**Direction régionale de l'environnement,  
de l'aménagement et du logement Occitanie  
Unité inter-départementale Gard-Lozère**

- Objet :**
- Installations classées soumises à autorisation.
  - Dossier de Porter à Connaissance : substitution en partie de la barrière passive du talus Nord Est de l'alvéole 2 par un géosynthétique bentonitique
- P.J. :**
- 1 rapport d'inspection
  - 1 projet d'APC

**Rapport de l'Inspection des Installations classées  
pour la protection de l'environnement**

<b>Objet</b>	Instruction d'un dossier de porter à connaissance relatif à la proposition de substitution de la barrière passive supérieure du talus Nord Est de l'alvéole 2 par un GSB
<b>Référence(s)</b>	- porter à connaissance du 28 novembre 2022 reçu le 12 décembre 2022
<b>Pièce(s) jointe(s)</b>	Un projet d'arrêté préfectoral complémentaire

Illustration 1 : coupe suivant AP

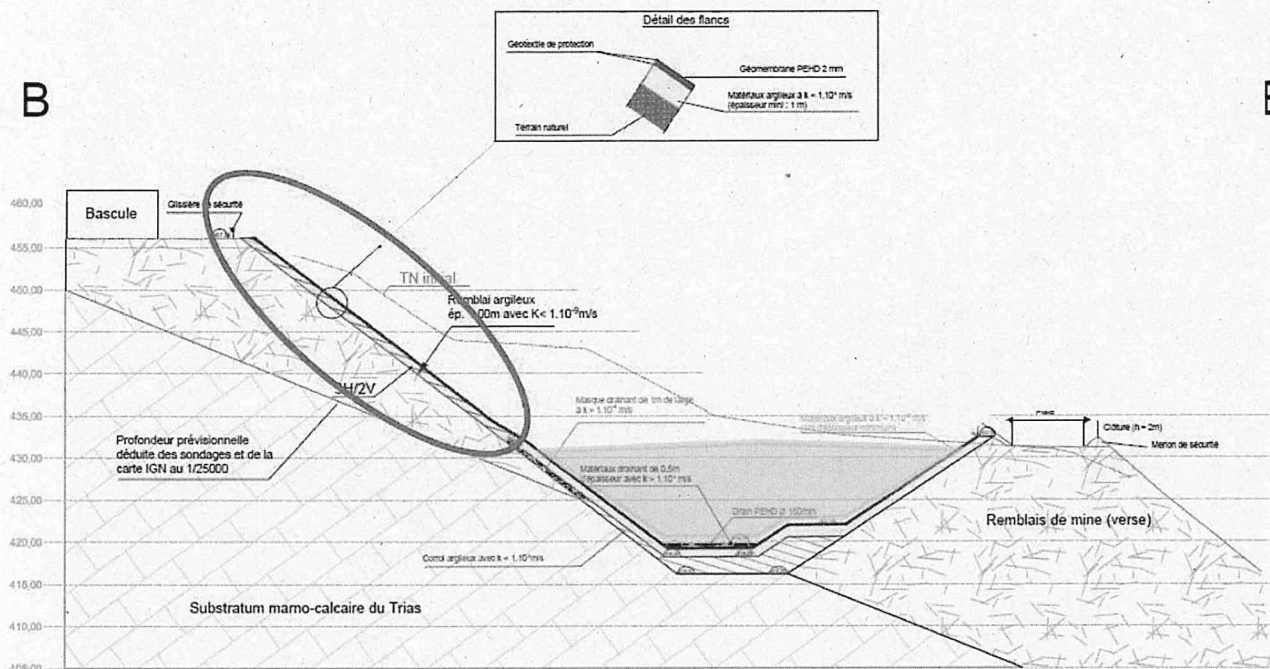
Pour des raisons de sécurité de mise en œuvre, les établissements Jouvert souhaiteraient, au-delà de 2 m par rapport au fond du casier, substituer la partie supérieure de la barrière passive avec  $K < 1 \times 10^{-9}$  m/s par un géosynthétique bentonitique pouvant présenter des caractéristiques de perméabilité équivalentes.

En effet, comme l'illustre la coupe théorique ci-dessous, une nouvelle phase d'aménagement doit être entreprise afin de constituer le corroi argileux avec  $K < 1 \times 10^{-9}$  m/s sur le flanc Nord Est de l'alvéole 2 entre la cote 431.5 mNGF et 457mNGF.

Le retour d'expérience de la construction du corroi de l'alvéole 1 a mis en évidence que la mise en œuvre du remblai excédentaire sur environ 3m de large, puis le retailler en déblai pour obtenir une largeur de 1m à l'aide d'une pelle mécanique est complexe et présente un risque avéré et élevé pour les opérateurs.

En prenant en compte le déficit d'expérience et de technicité de nombreux nouveaux conducteurs d'engin et afin de réduire les risques d'incident voir d'accident, l'exploitant souhaite donc envisager une autre solution technique, équivalente d'un point de performance mais moins risquée à la mise en œuvre.

Illustration 2 : coupe avec GSB

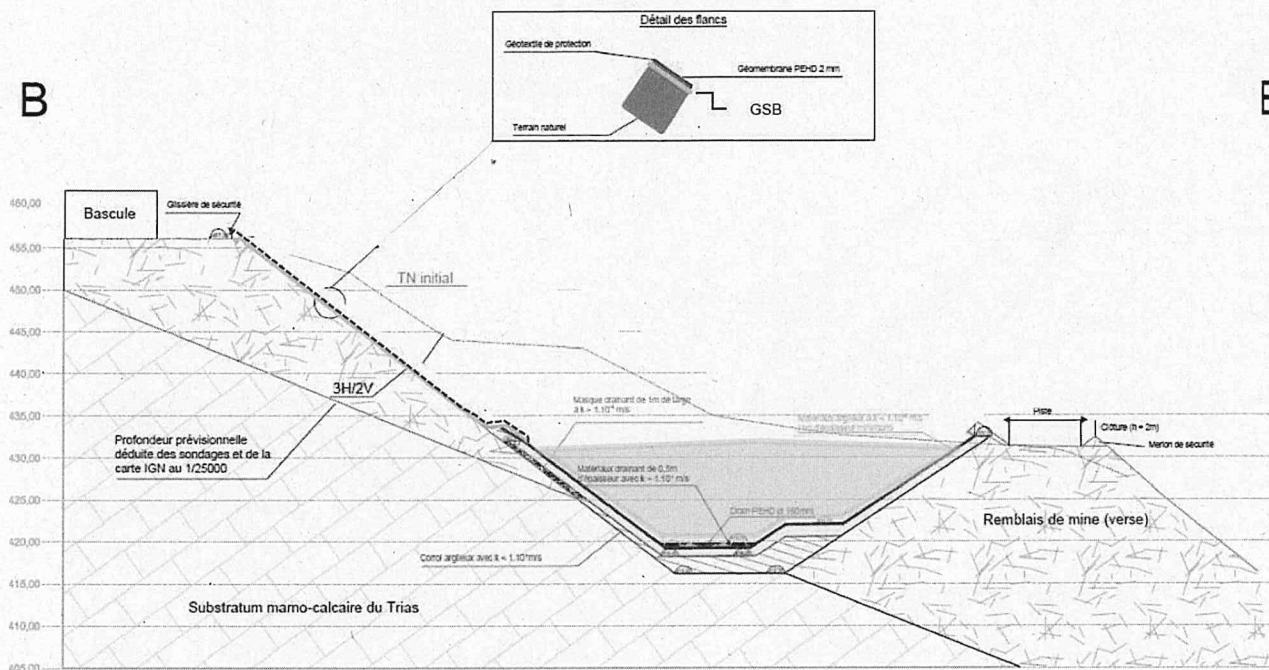
C'est pour cette raison, que les établissements Jouvert souhaitent substituer le corroi argileux du flanc Nord Est de l'alvéole 2, au de là de +10m/fond de casier par un GéoSynthétique Bentonitique (GSB) qui serait déroulé depuis le haut du talus, jusqu'au haut du masque à  $k < 1 \times 10^{-9}$  m/s déjà réalisé jusqu'à la cote moyenne de 431.5 mNGF, qu'il recouvrirait par tuilage sur une longueur d'au moins 2 m. La coupe ci-dessous illustre le principe envisagé.

Le projet porte sur la substitution du corroi minéral de 1 m d'épaisseur avec  $k < 1 \times 10^{-9}$  m/s prévu sur le flanc Nord Est de l'alvéole 2 par un dispositif équivalent de type GSB.

- que le GSB mis en œuvre sous la géomembrane PEHD CARBOFOL, présente une résistance mécanique intrinsèque compatible avec la géométrie et les conditions d'exploitation de l'ouvrage.
- que le poids des déchets ne générera des sollicitations en termes de traction que sur le géotextile drainant de protection supérieur et n'affectera pas l'intégrité du GSB, et donc de la barrière passive.
- que la tranchée devra présenter une largeur minimale de 1.80 m pour une hauteur de 1.10 m.

**=> Ainsi, la stabilité mécanique du GSB pressenti sera assurée en phase travaux et d'exploitation. L'absence de nappe dans le talus au sein des remblais autorise de ne pas mettre en place de dispositif de drainage à l'arrière de ce dernier.**

moyenne de 431.5 mNGF. Le GéoSynthétique Bentonitique (GSB) doit être étanche, compatible avec les déchets stockés et mécaniquement acceptable au regard de la géotechnique du projet tel que définit dans le dossier de porter à connaissance de l'exploitant. Sa mise en place doit en particulier conduire à limiter autant que possible toute sollicitation mécanique en traction et en compression dans le plan de pose, notamment après stockage des déchets. Le support sera peigné de manière à être le plus lisse et plan possible, sans relief ou aspérité risquant de ne pas garantir l'intégrité du GSB. L'ensemble de la végétation invasive sera enlevé et les éventuels hors profils comblés. Le recouvrement des lais sera de 0.60m. Les bandes seront mises en oeuvre de haut en bas sans raccords horizontaux. L'étanchéité des recouvrements sera assurée par de la bentonite en poudre ou en pâte (minimum 500g/ml). Le GSB viendra recouvrir sur 2 m la géomembrane inférieure. L'hydratation se fera par mise en oeuvre rapide (dans les jours qui suivent) de la Géomembrane supérieure. »
